Семьдесят первая сессия

Женева, 31 марта – 3 апреля 2014 года

Предложение по дополнению 18 к Правилам № 4 (приспособления для освещения заднего номерного знака)

Представлено экспертами от Финляндии и Японии*

а) Категория 1a

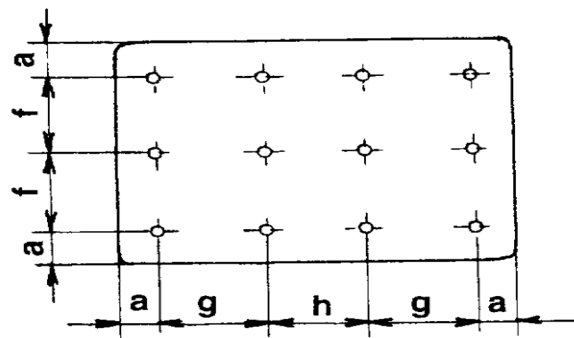
~~приспособлений, предназначенных для освещения высоко-
номерного знака (340 x 240 мм)~~

в) Категория 1c

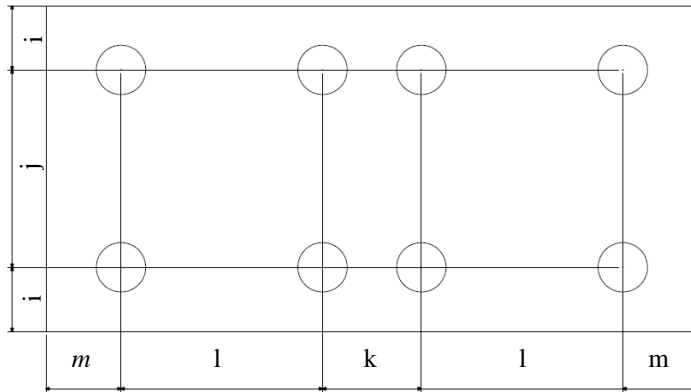
~~приспособлений, предназначенных для освещения таб-
лички для сельскохозяйственных или лесных тракторов
(255 x 165 мм)~~

$a = 25 \text{ мм}$

$b = 95 \text{ мм}$

$c = 100 \text{ мм}$

$d = 90 \text{ мм}$

$e = 70 \text{ мм}$

$f = 57,5 \text{ мм}$

$g = 6570 \text{ мм}$

$h = 6065 \text{ мм}$

Категория 2а (330 x 165 мм)

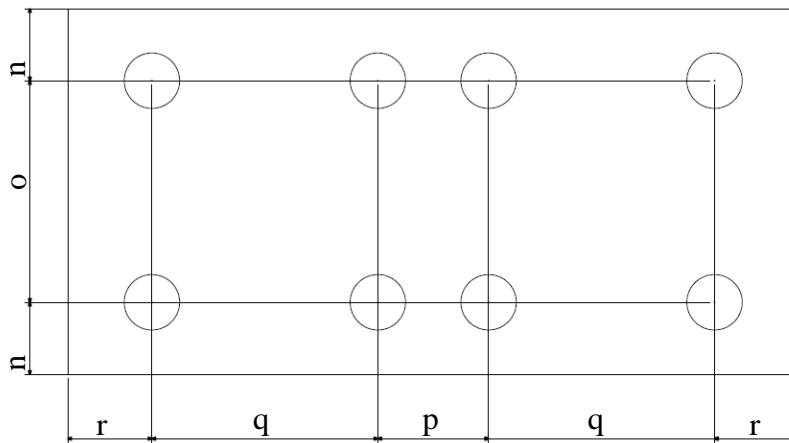
i = 32,5 мм

j = 100 мм

k = 50 мм

l = 100 мм

m = 40 мм
